伊方GTG保安規定コメント回答

非常用ガスタービン発電機および空冷式非常用発電装置に係る 「保安規定変更に係る基本方針」に基づく重大事故等対処設備のバックアップの考え方

図－1 非常用発電機（空冷EG）の運用

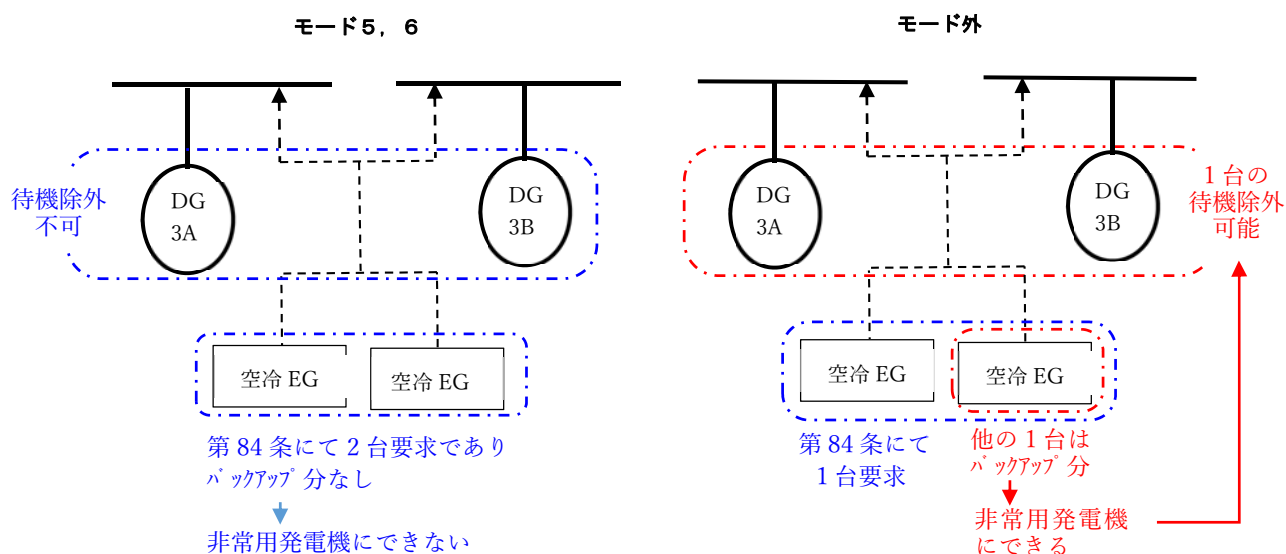
現行の所要数の記載と基本方針の記載内容について整理すること。（空冷EGを非常用GTGの「or」による「+α」となる設備が基本方針5.2.2の「+α」の記載内容と整合することを説明すること。

○現行保安規定における空冷式非常用発電装置（以下、「空冷EG」という。）の所要数については、「保安規定変更に係る基本方針（以下、「保安規定基本方針」という。）」に基づき、常設重大事故等対処設備に対するLC0設定として、想定される重大事故等の収束に必要な容量「1系統」をLC0とするよう保安規定第84条84-15-1に「空冷EGからの給電」系統として各原子炉運転モード（以下、「モード」という。）に応じて以下のとおり規定している。

○原子炉停止中のDGの運用について、保安規定基本方針（5.2.2 新規制基準における電源設備の位置づけについて）においては原子炉停止中における非常用ディーゼル発電機（以下、「DG」という。）の扱いとして“移動式発電装置のうち重大事故等対処設備と位置付けているものは、保安規定他条文において、重大事故等発生時にその用途に応じた所要数量を定め運用を管理していることから、本条文における非常用発電機とみなすことはできない”としている。また、“ただし、重大事故等対処設備のうちバックアップ分（+α）として運用を管理しているものは、別の用途に使用しても重大事故等発生時における対応に支障はないと考えられることから、バックアップ分の設備が非常用発電機として必要な所要の容量（当該運転モードにおける非常用ディーゼル発電機に期待される負荷）を有することを確認したうえで、非常用発電機とみなすことができる”としている。

- ✓ モード5, 6においては、保安規定第84条84-15-1により空冷EG 2台が要求されているためバックアップ分がなく、空冷EGは保安規定第74条に規定している非常用発電機とみなすことはできない。
- ✓ モード外においては、保安規定第84条84-15-1により空冷EG 1台が要求されているため、空冷EG 1台は保安規定第74条に規定している非常用発電機とみなすことはできない。
- ✓ モード外において、空冷EG 2台が待機状態にある場合、他のもう1台がバックアップ分となり非常用発電機とみなすことができる。これにより、保安規定74条において所要数2基を要求しているDGのうち1基を保全のために待機除外できる。
